## **ADFC-Mängelliste der Radinfrastruktur in Gilching**

Der ADFC-Gilching, vertreten durch seine Sprecher, hat diese Mängelliste im Juni und Juli 2021 ausgearbeitet. Der Fokus lag dabei im Wesentlichen auf der Triangel der wesentlichen Radwegeverbindungen in Gilching: Landsberger Straße, Römerstraße bzw. Am Römerstein, Münchner Straße und Starnberger Weg. Die Liste ist unvollständig, Irrtümer vorbehalten.

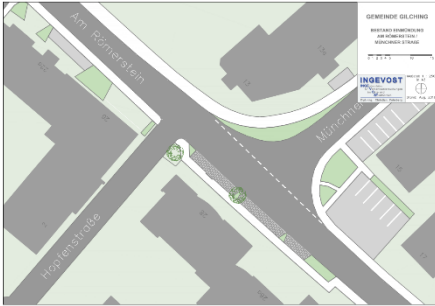
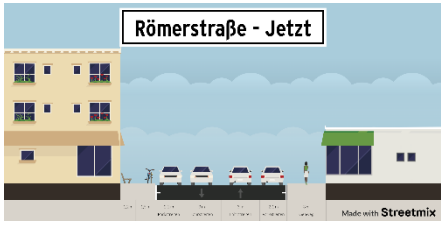
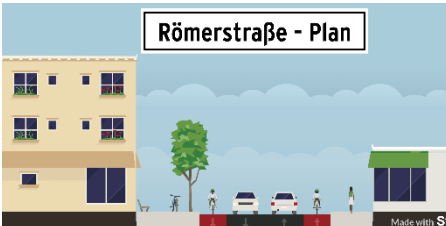
Die Landsberger Straße ist mit gut 7,80 m Breite (gemessen von Bordsteinkante bis Mittelstreifen in der Aufstellfläche vor der Haltelinie) auch im Kreuzungsbereich mit der Römerstraße bzw. Am Römerstein breit genug, um einen Schutzstreifen mit 1,50 m Breite aufzunehmen.

Die dann noch verbleibende Fahrbahnbreite von ca. 6,30 m reicht noch für zwei Fahrspuren für links- und Rechtsabbieger – wie auch gegenwärtig.

**Alternative: Verzicht auf zwei markierte, separate Abbiegespuren.**

⇒ Der Schutzstreifen soll bis an die Haltelinie herangeführt werden.

⇒ Der **Schutzstreifen** sollte **am Anfang** (hinter der Mittelinsel an der James-Krüss-GS) und **am Ende an der T-Kreuzung** jeweils über **15m Länge rot markiert** werden und **große Fahrrad-piktogramme** enthalten (wie in Hechendorf siehe Bild unter Rotmarkierungen A.7)
